NOTA VAN AANVULLING

Op 05167-01-UPD-03 v1.7 voor gebouw G van Vos Logistics

Klant: Vos Logistics Helmond
Datum: 10 december 2025
Dossier Nr: PGS250020NL

Bijlage 1: Gebouw indeling met fasering

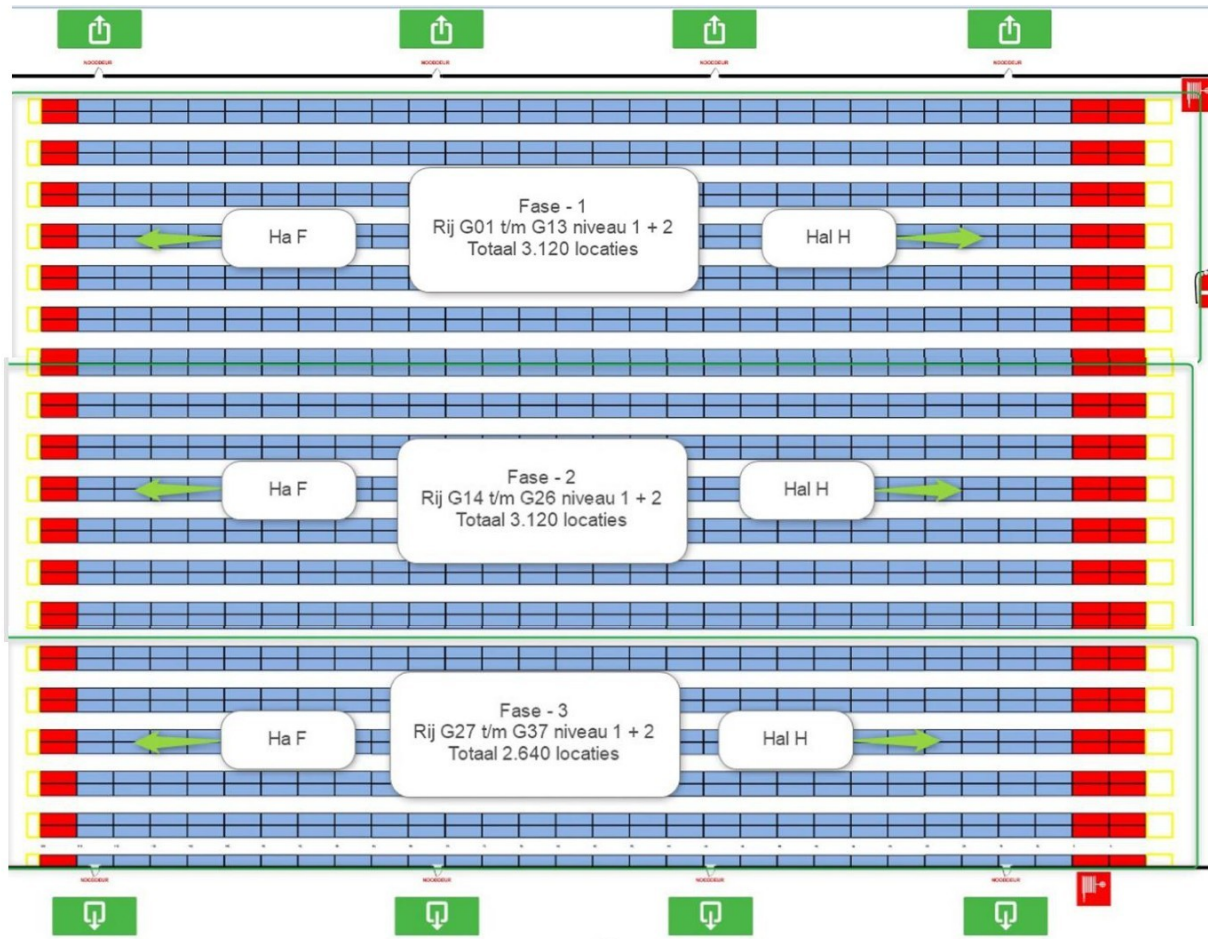
Voor de opslag van Li-ion batterijen is een specifieke stelling configuratie met hieraan gerelateerde sprinklerbeveiliging nodig. De stellingen in gebouw G zullen gefaseerd worden aangepast ten behoeve het nieuwe gebruik. De fasering is op de plattegrond in de bijlage getoond.

Bijlage 2: Projectering stelling sprinklers

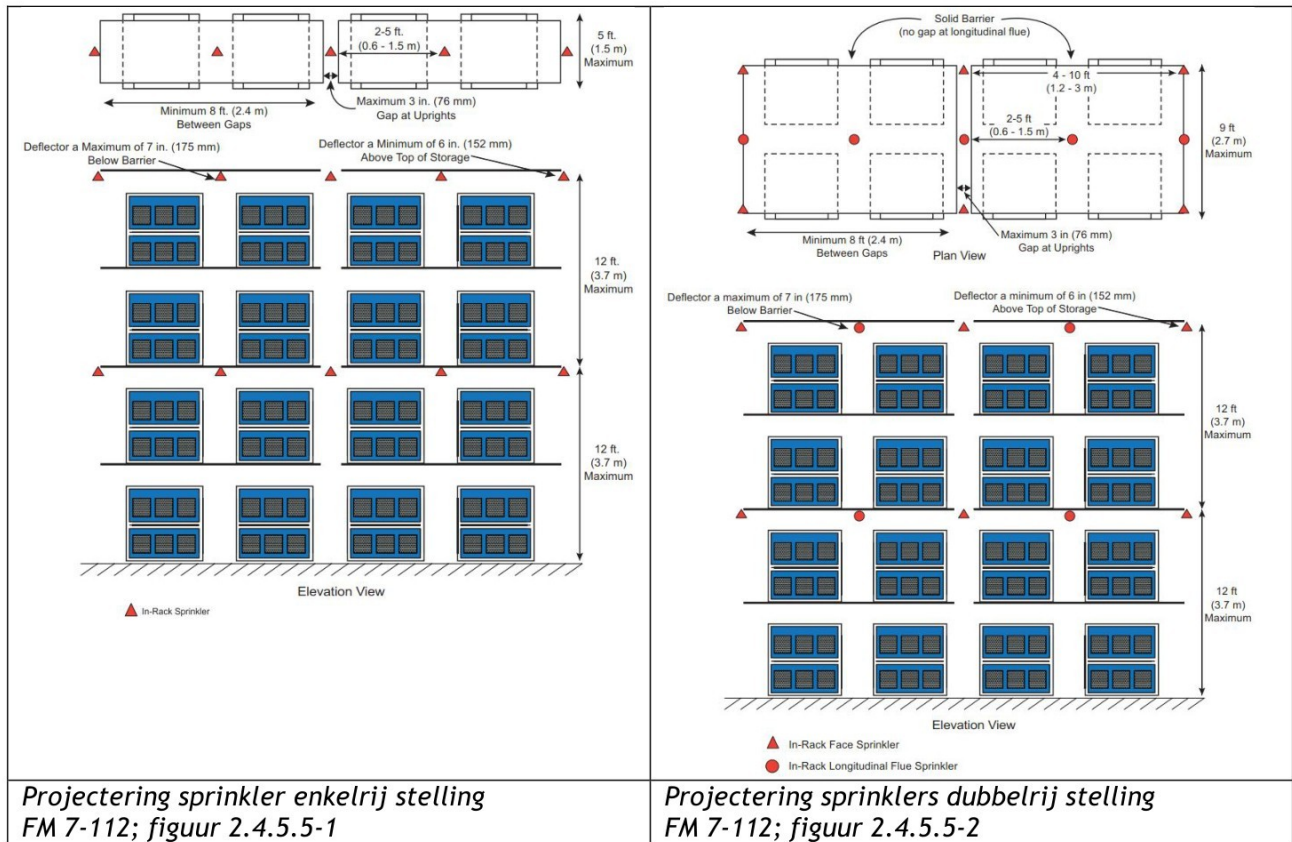
Sprinklers in de enkelrij stellingen, als volgt:

- Gezien in de langsrichting midden in de stellingen;
- Ter plaatse van de dwarstrekkkanalen tussen de pallet locaties, met een horizontale afstand tussen 0,6 en 1,5 m;
- Ten minste 0,152 m vrije ruimte tussen de spreidplaat van de sprinkler en de bovenzijde van de goederen.

Sprinklers in de dubbelrij stellingen, als volgt:

- Aan de gangpad zijden van de stellingen om-en-om in de dwarstrekkkanalen tussen de pallet locaties, met een horizontale afstand tussen 1,2 en 3,0 m;
- In het langstrekkkanaal midden in de stelling, ter plaatse van alle dwarstrekkkanalen tussen de pallet locaties, met een horizontale afstand tussen 0,6 en 1,5 m;
- Ten minste 0,152 m vrije ruimte tussen de spreidplaat van de sprinkler en de bovenzijde van de goederen.

Hydraulisch ontwerp stelling sprinklers:

- Voor enkel stellingen uitgaan van 1 rij met 8 sprinklers¹⁾;
- Voor dubbelrij stellingen uitgaan van 2 rijen met 7 sprinklers¹⁾;
- Sprinklers QR K80 of K115 met een debiet van ten minste 115 liter per minuut per sprinkler¹⁾;
- Blustijd 60 minuten²⁾;
- Gelijktijdigheid met brandslanghaspels waar aanwezig³⁾;
- Geen gelijktijdigheid met daknet²⁾.
